Da: posta-certificata@pec.aruba.it
Inviato: giovedì 21 maggio 2026 15:54
A: valter.savi@pec.eppi.it
Oggetto: ACCETTAZIONE: MOLINO DALLAGIOVANNA GRV S.r.l. - VARIANTE VALUTAZIONE PROGETTO ANTINCENDIO - FASCICOLO VV.F. 6545
Allegati: daticert.xml
Firmato da: posta-certificata@pec.aruba.it

La presente pratica di prevenzione incendi riguarda la **Variante alla Valutazione Progetto Antincendio** avente Prot. n. 12765 del 02/10/2025, per la quale è stato rilasciato parere di conformità da parte del Comando VV.F. di Piacenza con Prot. n. 14521 del 05/11/2025, relativa all'intervento di ampliamento dello stabilimento produttivo della società Molino Dallagiovanna GRV S.r.l.

RELAZIONE TECNICA

*VARIANTE VALUTAZIONE PROGETTO ANTINCENDIO (Prot. 12765 del 02/10/2025) e successivo Parere VV.F. (Prot. 14521 del 05/11/2025) riguardante il **NUOVO AMPLIAMENTO DEL MOLINO DALLAGIOVANNA GRV S.r.l.***

FABBRICATO 'MARTE'
PLANIMETRIE, SEZIONI STRUTTURE, PROSPETTI, COPERTURA
E APERTURE DI SMALTIMENTO FUMI E CALORE

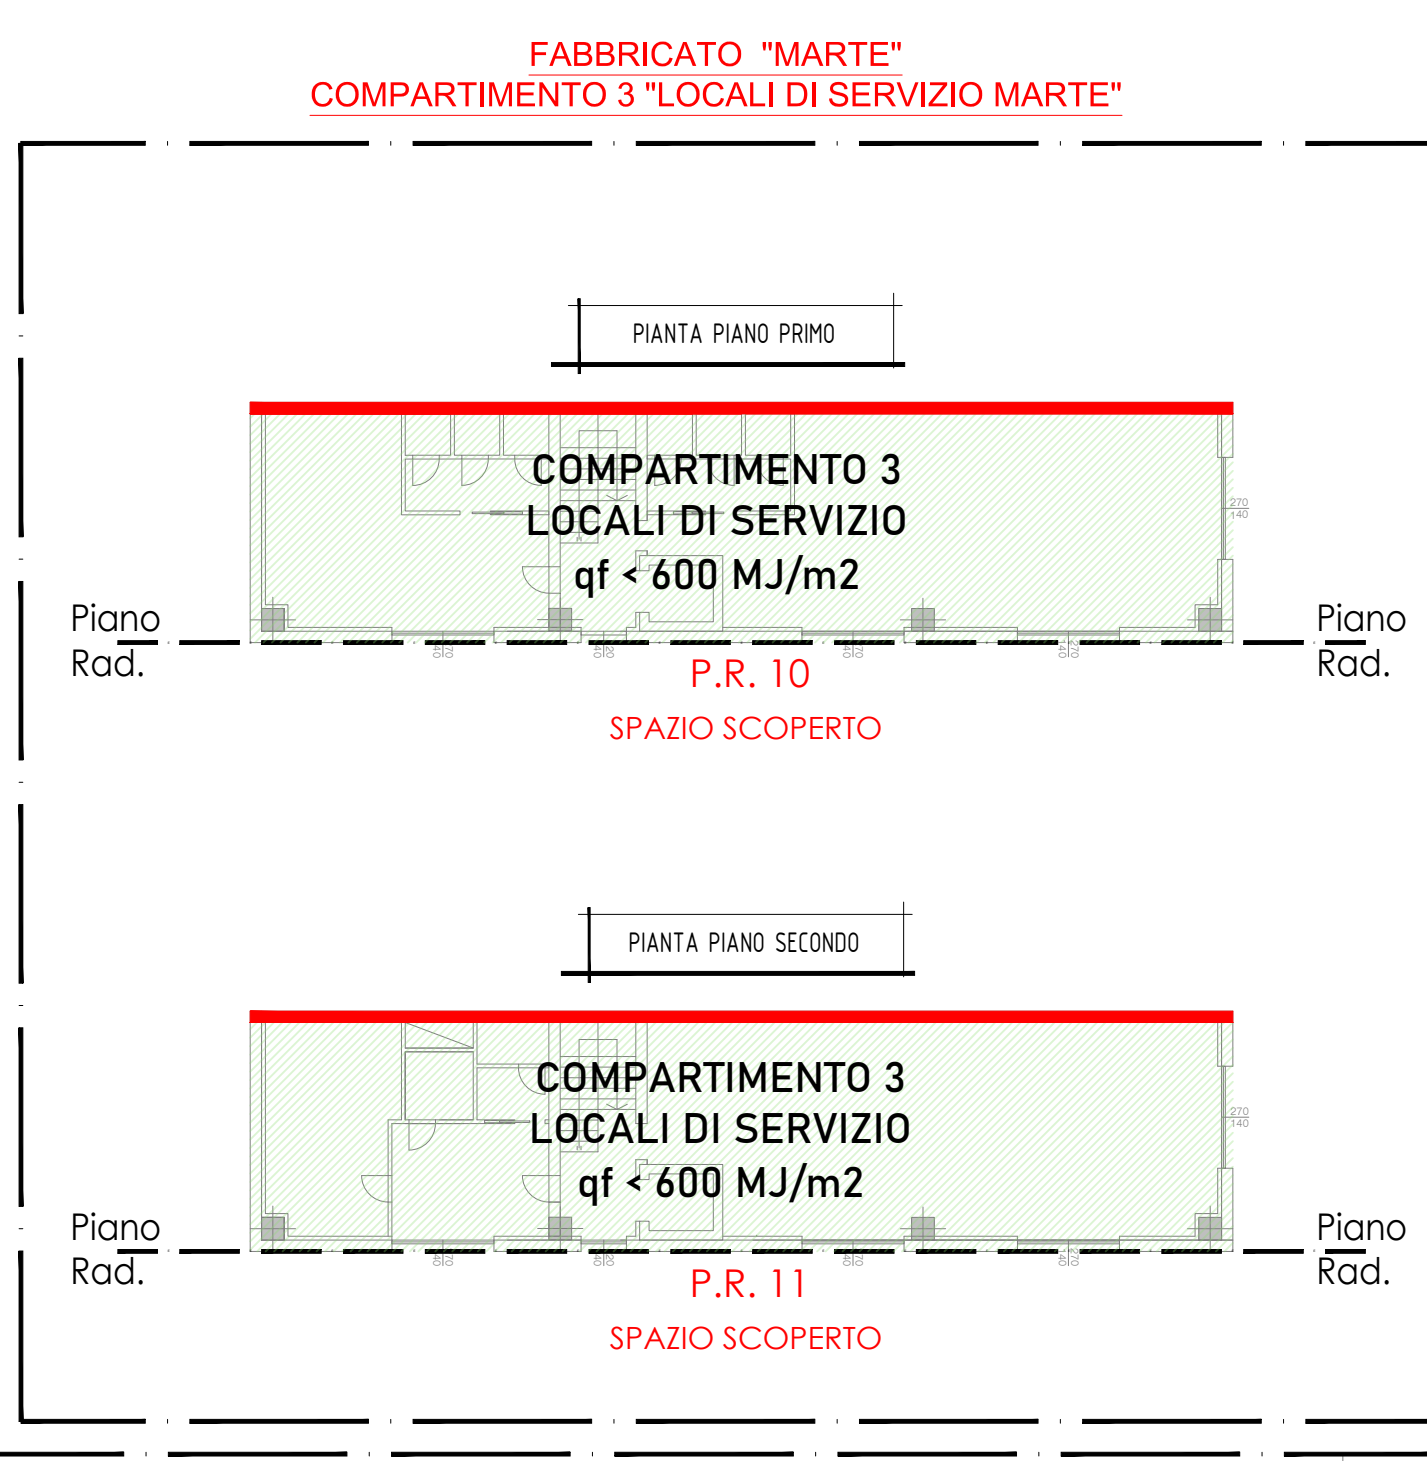
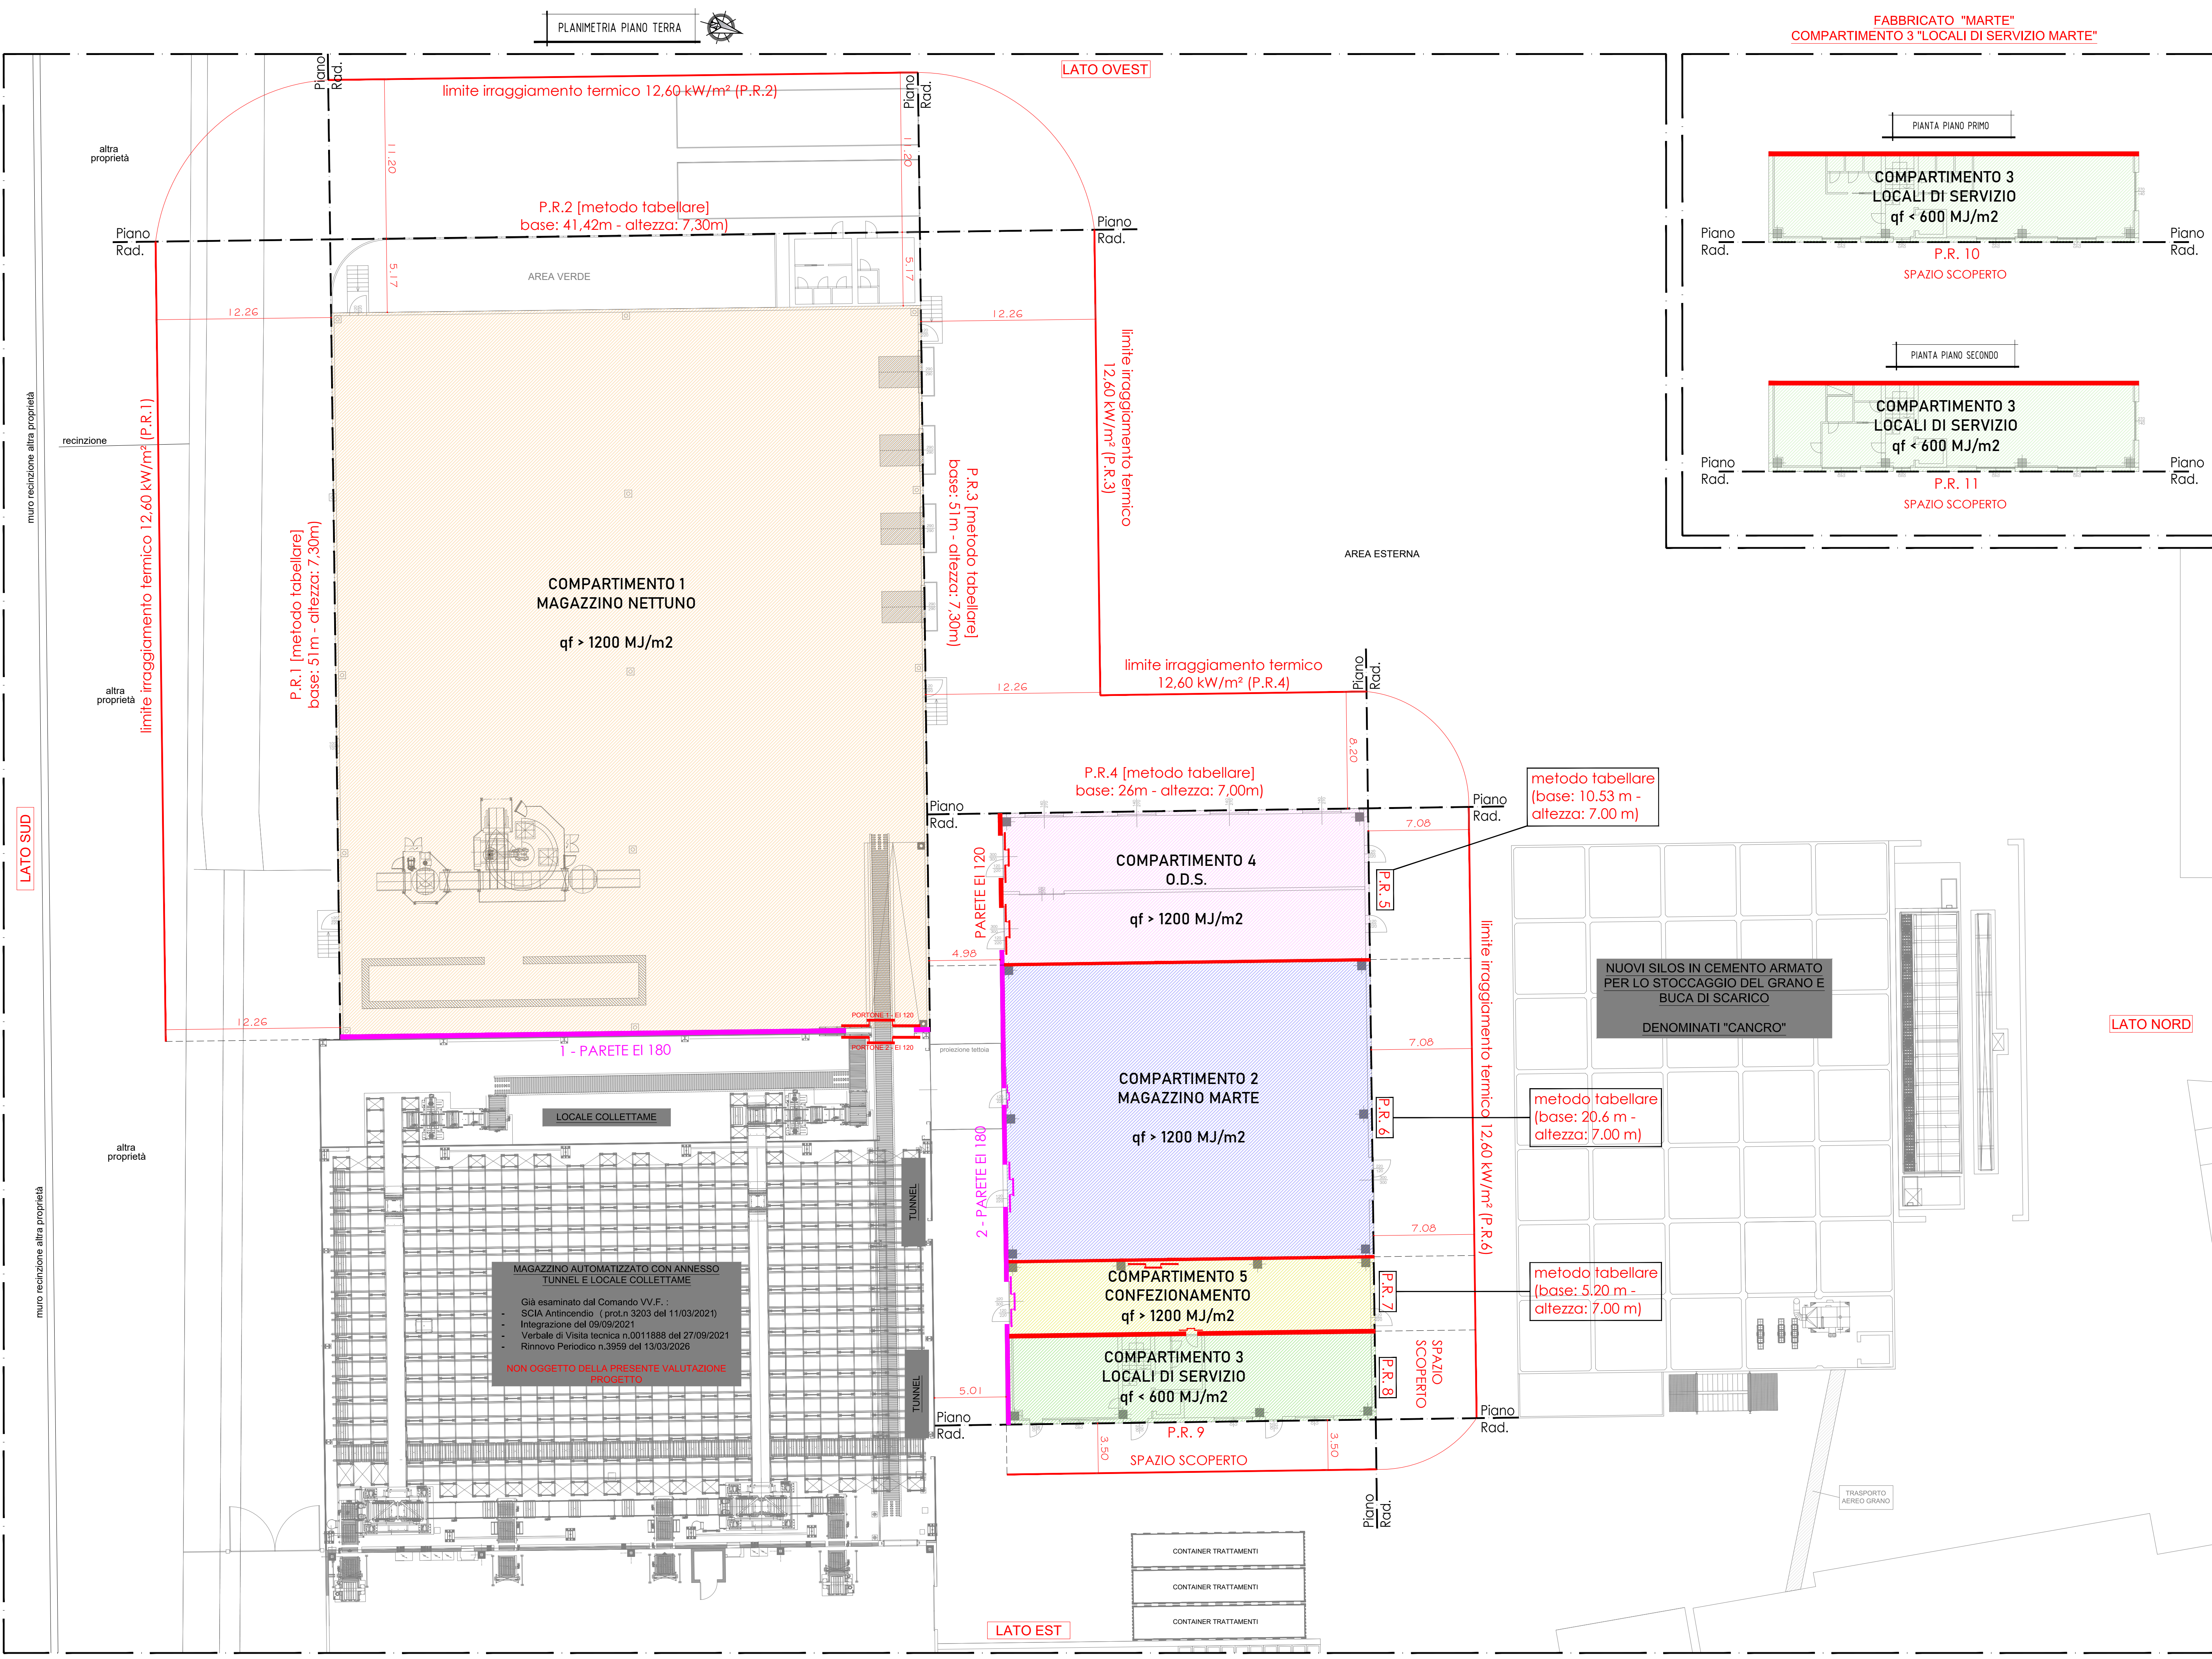
2. Fabbricato "MARTE"

- demolizione dell'abitazione esistente presente al centro dell'area di intervento e conseguente traslazione verso Est dell'intero sedime del fabbricato;
- eliminazione del compartimento n. 4 denominato "Laboratorio Marte";
- eliminazione della zona esterna destinata a pesa e campionatura;

- riduzione della superficie destinata a "deposito imballi" con realizzazione del nuovo compartimento n. 4 "O.D.S", destinato a:
 - officina/deposito rulli per la conservazione dei rulli a servizio del Molino;

- riduzione della superficie destinata a "deposito imballi" con realizzazione del nuovo compartimento n. 5 "Confezionamento Oltregrano", dedicato al confezionamento di referenze senza glutine contenenti allergeni (lattosio, sesamo e soia). Il reparto è separato e dotato di impianti, stoccaggi e personale dedicati, al fine di evitare fenomeni di cross-contamination con le farine tradizionali.

- modifiche distributive interne al compartimento n. 3 "Locali di Servizio", ai piani terra e primo, con realizzazione di nuovo piano secondo.
- non verrà inoltre realizzato, tra il fabbricato MARTE e il fabbricato NETTUNO, il corridoio di collegamento precedentemente approvato. I due fabbricati saranno separati da spazio a cielo libero.
